Progetto: Progetto eolico denominato "Monte Cerchio" della potenza complessiva di 43,4 MW e relative opere connesse, sito nei Comuni di CAIRO MONTENOTTE e CENGIO in provincia di Savona e SALICETO in provincia di Cuneo

Oggetto: progetto eolico denominato “Monte Cerchio” avente potenza complessiva di 43,4 MW e relative opere connesse, sito nei Comuni di Cairo Montenotte (SV), Cengio (SV) e Saliceto (CN) - Proponente: WINDTEK S.R.L. - Codice procedura: 10686 - Stato procedura: istruttoria tecnica CTPNRR-PNIEC Controdeduzioni WINDTEK S.R.L. del 16 luglio 2024 – Risposta a Controdeduzioni Marco Gianluigi Pagliero

22102_EO_DE_GN_R_07_0008_B_Relazione_rottura_organ_i_rotanti-signed

COMMENTI TECNICI ALLA RELAZIONE IMPATTO ACUSTICO 22102 EO DE AC R 07 0001 A

Immagine 2: gittate di lancio di una pala intera Sarlak, Sørensen: Analysis of throw distances of detached objects from horizontal-axis wind turbines. *Wind Energy* 2016:19; 156

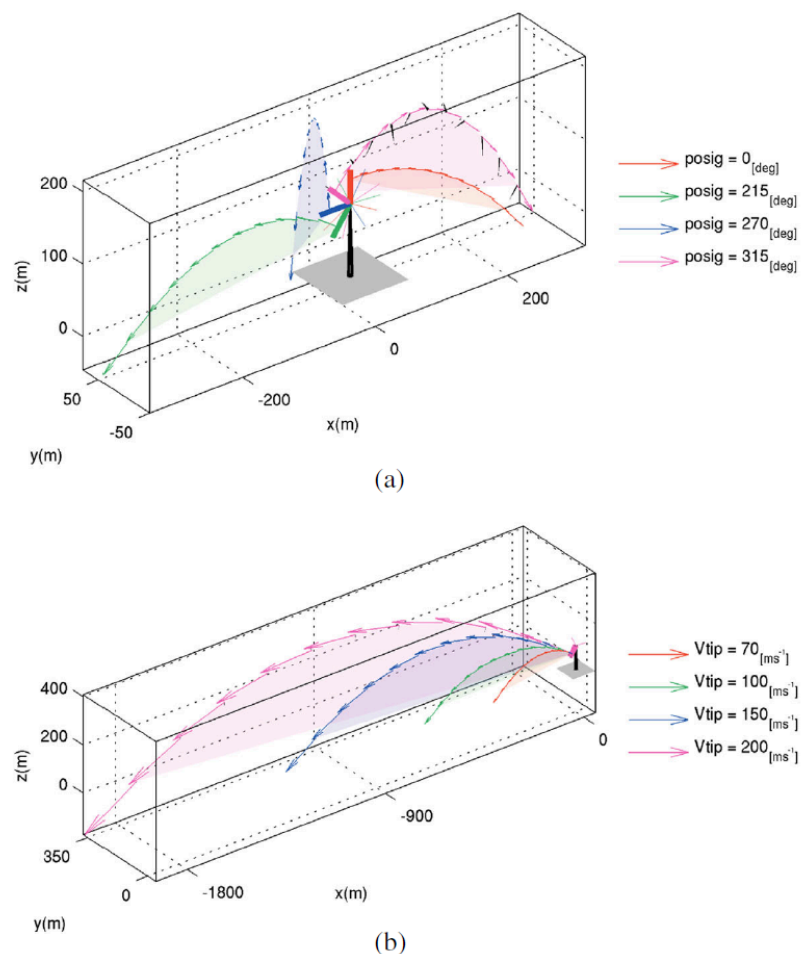
L'immagine 2 riporta i risultati ottenuti nel caso del distacco completo di una pala per un generatore di taglia più piccola, 2,3 MW, rispettivamente al variare dell'angolo di distacco (a) e a diverse velocità lineari delle estremità (V_{TIP}). Le

modalità di calcolo e le condizioni iniziali sono riportate nel documento. Da questo primo risultato si può dedurre che, alle condizioni di lavoro $V_{TIP}=70$ m/s, la distanza coperta da una pala intera completamente distaccata è ampiamente inferiore alla distanza delle abitazioni, ma in caso di guasto e di perdita di controllo sulla velocità di rotazione degli aerogeneratori, la gittata di questo tipo di frammento risulta pericolosa per gli abitanti del circondario.

Immagine 3: gittate di lancio di una pala intera con $V_{TIP}=70$ m/s in base al punto di distacco Sarlak, Sørensen: Analysis of throw distances of detached objects from horizontal-axis wind turbines. *Wind Energy* 2016:19; 157

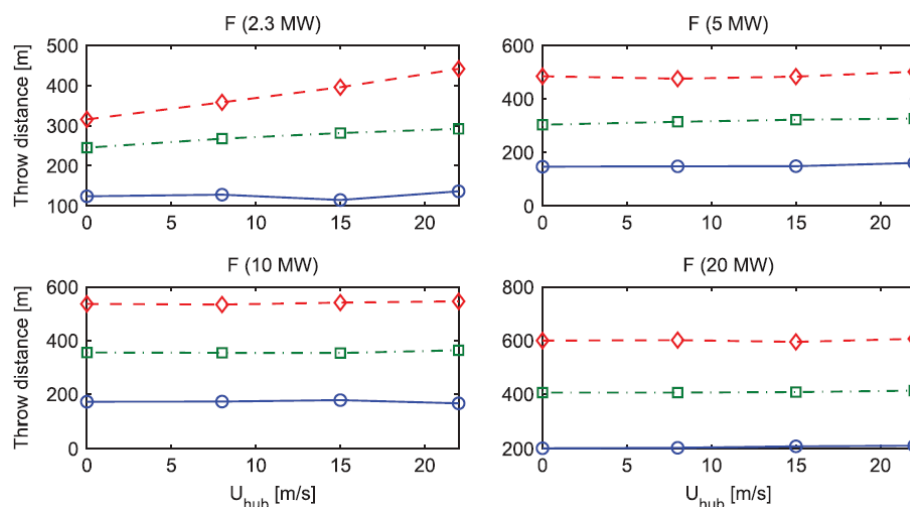
Si rammenta che il caso in esame rappresenta una normale condizione di funzionamento (vedere punto 1). Si evince che, sulla base delle leggi di scala esposte nel lavoro a pagina 155, il comportamento degli aerogeneratori oggetto dei commenti si va a situare tra quello del modello da 5 MW e quello da 10 MW. Si evince pertanto che, sebbene, come affermato in precedenza, il distacco di una pala nella sua interezza non consenta di raggiungere distanze ragguardevoli, il distacco di una sua periferia possa raggiungere distanze superiori ai 500 m, costituendo quindi un pericolo per gli abitanti del circondario.

Immagine 4: gittate di lancio di una pala intera con $V_{TIP}=100$ m/s in base al punto di distacco Sarlak, Sørensen: Analysis of throw distances of detached objects from horizontal-axis wind turbines. *Wind Energy* 2016:19; 157

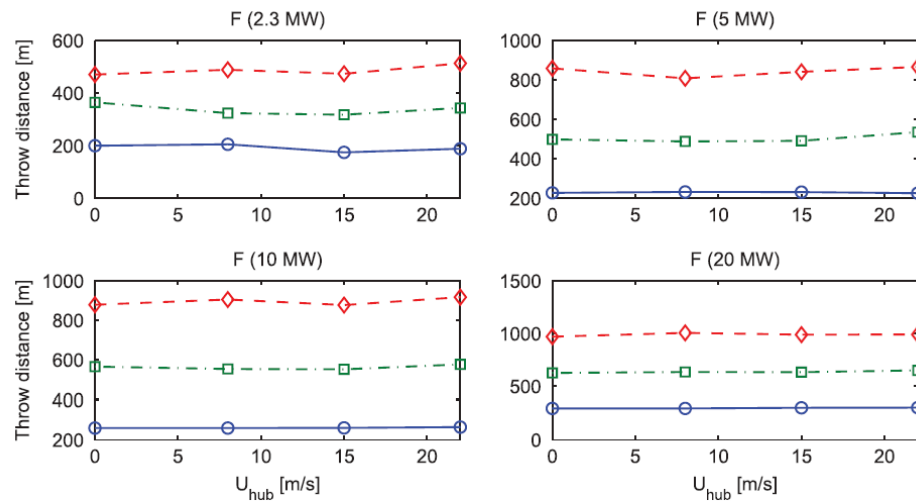
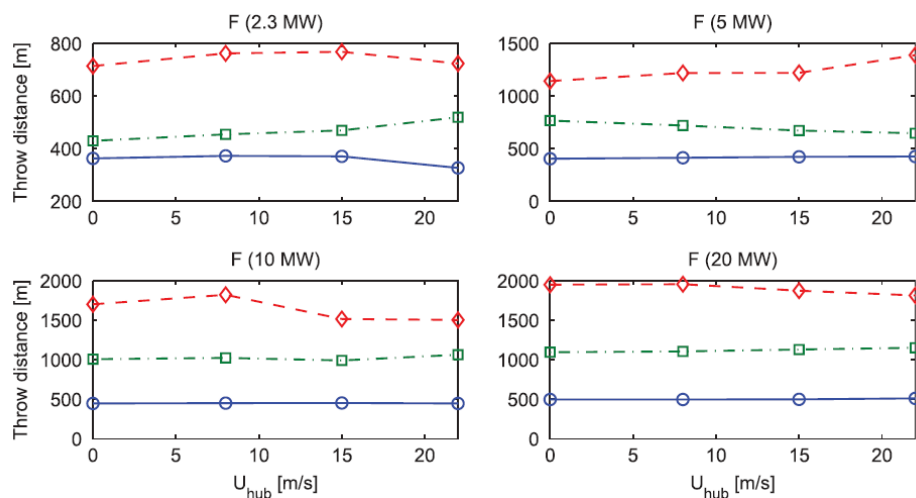
Le velocità qui considerate, secondo quanto asserito dal proponente, corrispondono a velocità di rotazione anomale, conseguenze di un guasto. I grafici evidenziano che nel caso di distacco di una porzione di

pala in posizione diversa dall'attacco del mozzo, le distanze raggiungibili in base ai calcoli sono superiori alla distanza esistente tra le abitazioni esistenti e gli impianti proposti, costituendo quindi un pericolo per i residenti.

Immagine 10: gittata di un frammento di rivestimento esterno con $V_{TIP}=70 \text{ m/s}$ Sarlak, Sørensen: Analysis of throw distances of detached objects from horizontal-axis wind turbines. *Wind Energy 2016:19; 160*

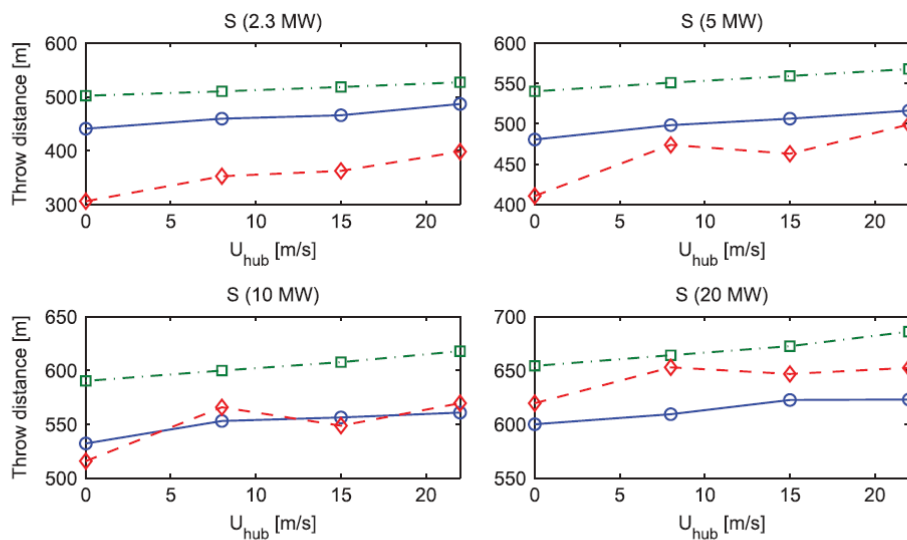
I grafici riportati nelle immagini 10, 11 e 12 dimostrano come la gittata dei frammenti sia influenzata dalla taglia, dalla velocità periferica delle pale e, in maniera questa volta molto importante, dall'intensità del vento che, per ragioni aerodinamiche, costituisce un fattore di cui è necessario tenere considerazione a causa dei suoi effetti fluidodinamici. Come si evince, l'azione non è linearmente proporzionale alle dimensioni dei frammenti ma ha un effetto più o meno marcato in base alle proporzioni.

Particolarmente significativo è il grafico riportato nell'immagine 10: come già evidenziato in precedenza, questo grafico è stato ottenuto utilizzando la velocità periferica delle pale pari a 70 m/s che corrisponde, in base alle dimensioni geometriche degli aerogeneratori in oggetto, ad una frequenza di rotazione di 8,257 giri al minuto, quindi al di sotto della velocità critica di intervento dei dispositivi di sicurezza. Per gli aerogeneratori di taglia 5 MW si ottiene una gittata, in base alle dimensioni del frammento, compresa tra circa 480 m e 570 m, mentre per la taglia 10 MW compreso tra circa 560 m e 610 m, prendendo come velocità del vento 17,5 m/s (alla quale l'aerogeneratore comincia a rallentare).

Per velocità periferiche superiori, le gittate calcolate sono sempre maggiori.

Risulta, pertanto, che le abitazioni dei residenti si trovano all'interno dell'area suscettibile di essere colpita da un detrito a seguito della frammentazione incidentale di una pala.

Immagine 14: gittata dei frammenti di ghiaccio con aerogeneratori in condizioni di lavoro ($V_{TIP}=70$ m/s) Sarlak, Sørensen: Analysis of throw distances of detached objects from horizontal-axis wind turbines. *Wind Energy* 2016:19; 164

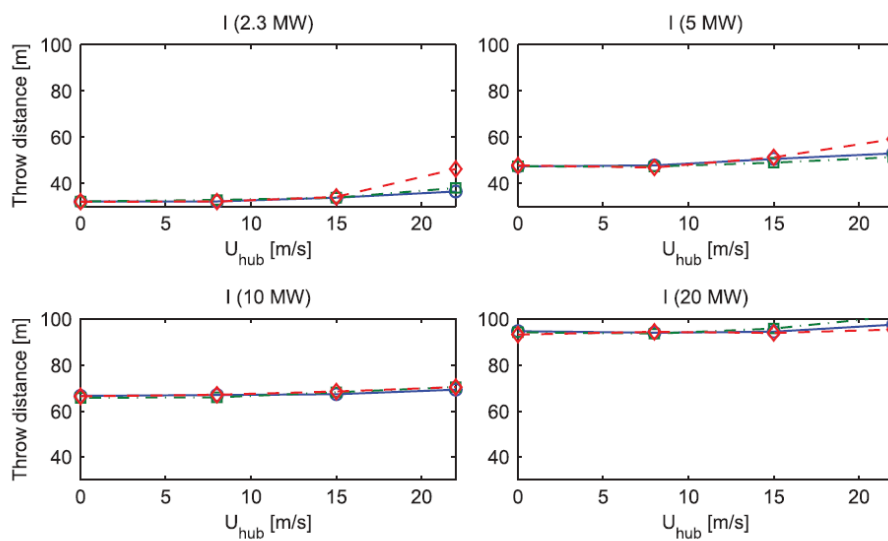
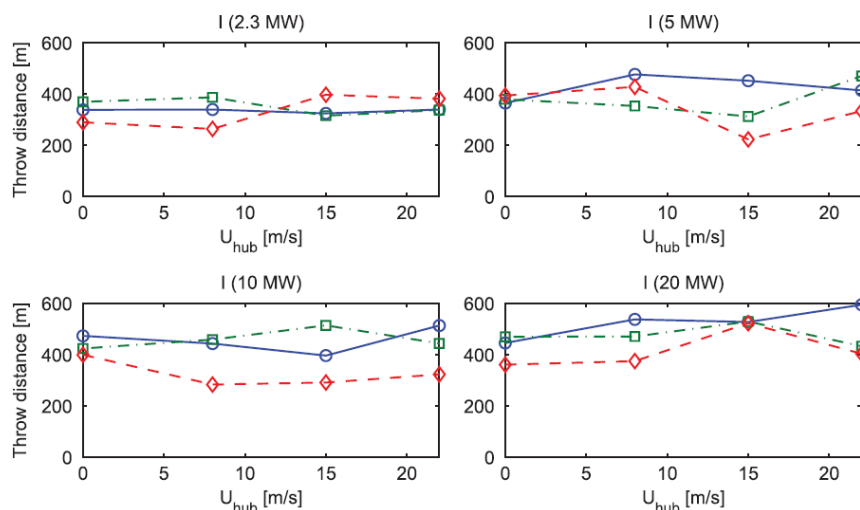
Dall'osservazione dei grafici si evince che nelle normali condizioni di lavoro, i frammenti di ghiaccio che si possono formare sulla superficie delle pale degli aerogeneratori con potenza compresa tra 5 e 10 MW sono in grado di ricoprire distanze comprese tra 200 e 500 m, rivestendo quindi un pericolo per le aree circostanti. Considerando inoltre che le pale degli aerogeneratori in esame si troverebbero a lavorare a quote comprese tra 750 e 900 m circa sul livello del mare, il rischio di formazione e proiezione di ghiaccio è concreto e va tenuto in considerazione.

Immagine 15: gittata massima di pale intere o frammenti in funzione della potenza
 Sarlak, Sørensen: Analysis of throw distances of detached objects from horizontal-axis wind turbines. *Wind Energy* 2016:19; 164

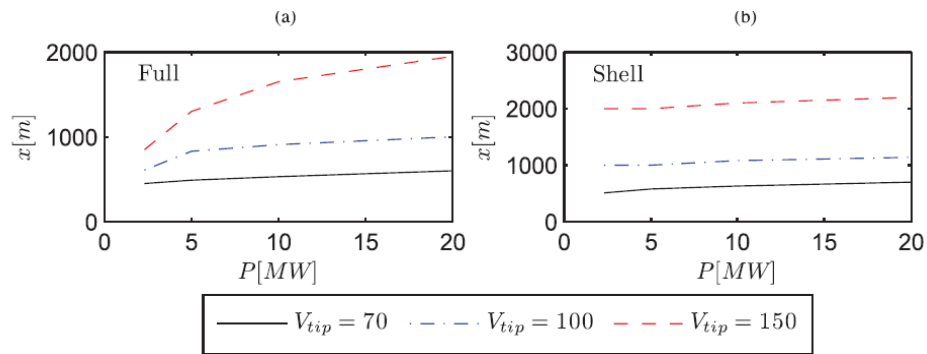
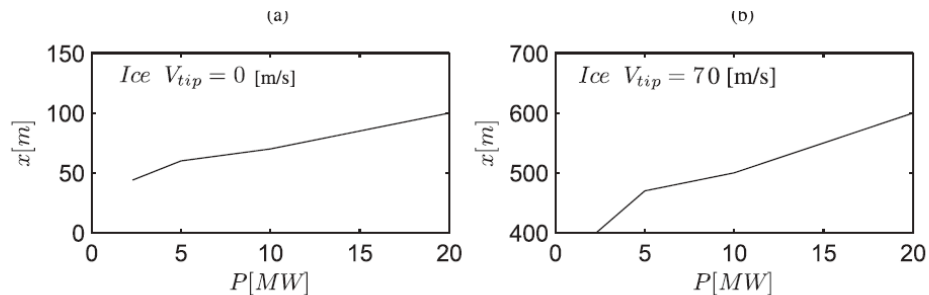
Dall'analisi dei grafici riportati, è facile constatare che la distanza esistente tra le abitazioni esistenti e la posizione di progetto degli aerogeneratori è insufficiente e costituisce un pericolo per la salute dei residenti e dei frequentatori.

Figura 1: Immagine di come si dovrebbe presentare una reale misura acustica

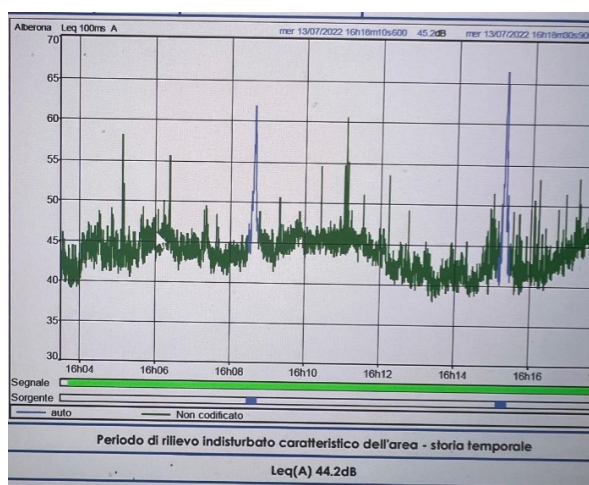
- 1- I valori indicati nelle schede di rilevazione inquinamento acustico tipo 4, riportano per i recettori dal 22 al 35 un **rilevamento fatto in data successiva rispetto alla prima emissione della relazione** e specificatamente dalle rilevazioni riportate in tabella da pag. 24 a pag.38 del documento in oggetto.
- 2- **Non sono presenti grafici delle registrazioni che diano evidenza** della data, delle emissioni sonore legate al tempo, come invece è consuetudine fare (si veda il seguente esempio estratto da analoga relazione):

Diagrammi di Gantt che evidenziano graficamente le anomalie riscontrate nella sovrapposizione temporale delle misure con stesso strumento e stesso operatore:

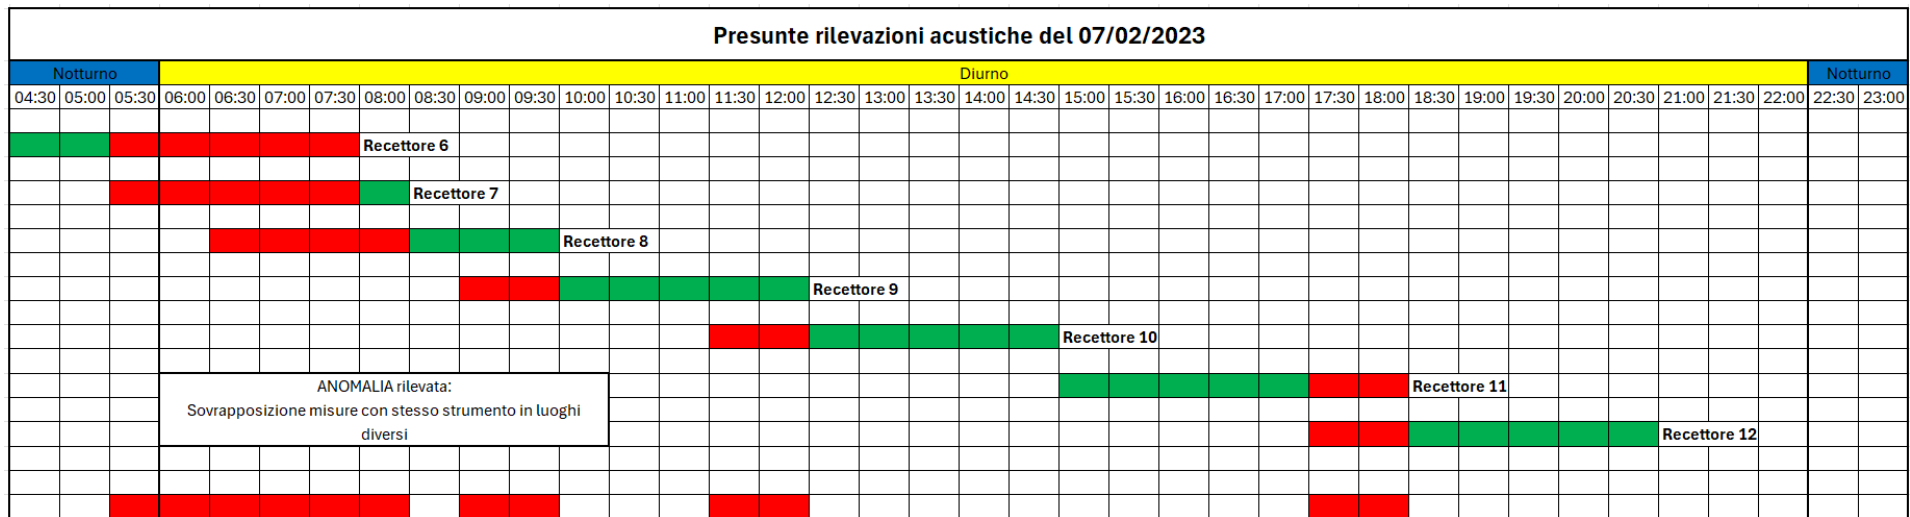
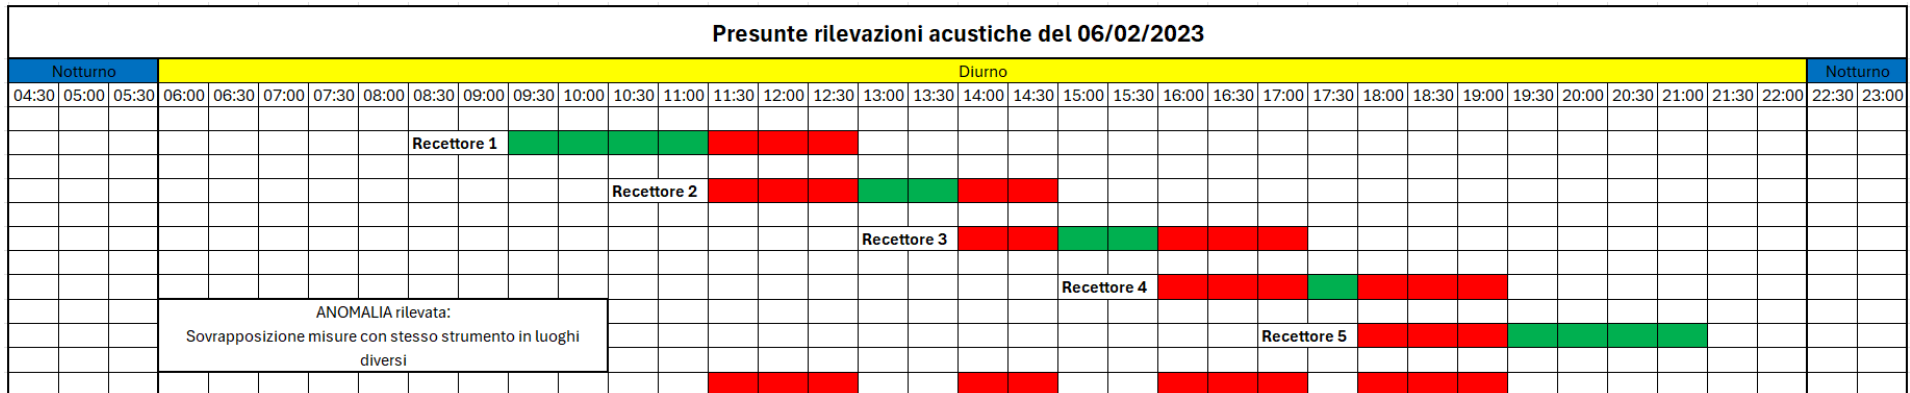
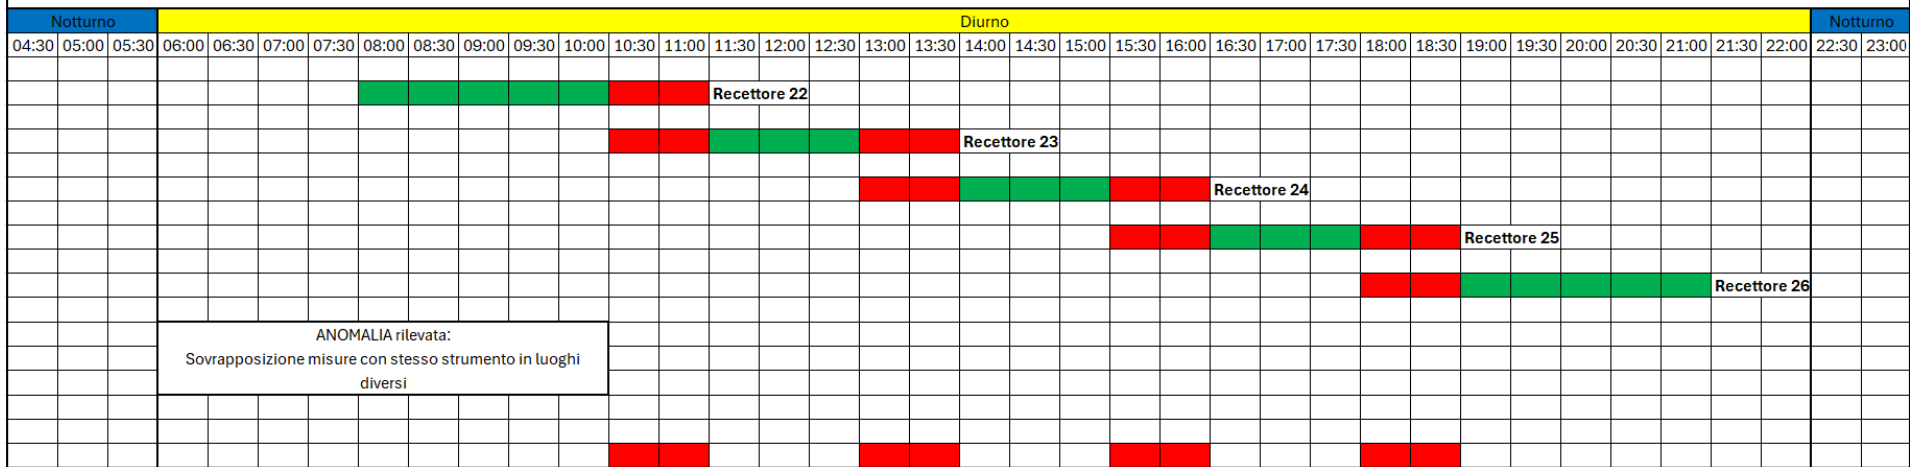
ANOMALIA rilevata:
Sovrapposizione misure con stesso strumento in luoghi diversi

ANOMALIA rilevata:
Sovrapposizione misure con stesso strumento in luoghi diversi
